## **Dostosowanie pomieszczeń AZ do standardów - O/Gdańsk (ul. Chmielna 27/33), I/Kartuzy” - etap II - prace w budynku I/ZUS w Kartuzach**

**znak postępowania: 100000/271/6/2020-ZAP**

### **Pytania powstałe po wizjach lokalnych**

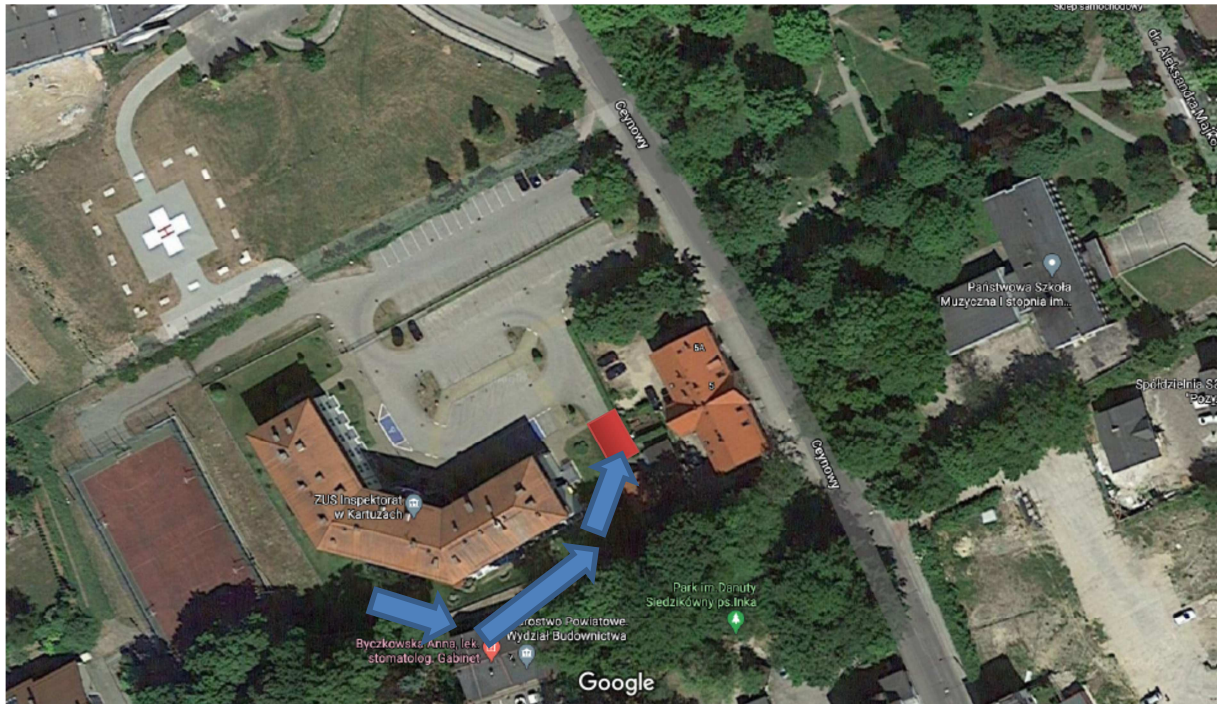
W którym miejscu na terenie Inspektoratu ZUS w Kartuzach będzie można ustawić kontener na odpady budowlane ? Przez jakie pomieszczenia Zamawiający przewiduje wynoszenie odpadów budowlanych ?

Zamawiający jako miejsce do ustawienia kontenera na odpady budowlane wyznacza lokalizację przy garażu/budynku gospodarczym (lokalizacja w załączeniu).

Przy pracach brudnych Zamawiający wskazuje wynoszenie odpadów budowlanych przez otwieraną fasadę okienną w przebudowywanym pomieszczeniu, po uprzednim zabezpieczeniu okna na czas

wynoszenia w kierunku kontenera na gruz. Wykonawca powinien ująć do Kosztów Ogólnych odtworzenie trawnika po zakończeniu prac budowlanych (trasa wnoszenia gruzu w załączeniu). Nie dopuszczalne jest wynoszenie odpadów przez korytarze budynku.

KONTENER NA ODPADY BUDOWLANE

KIERUNEK WYNOSENIA ODPADÓW
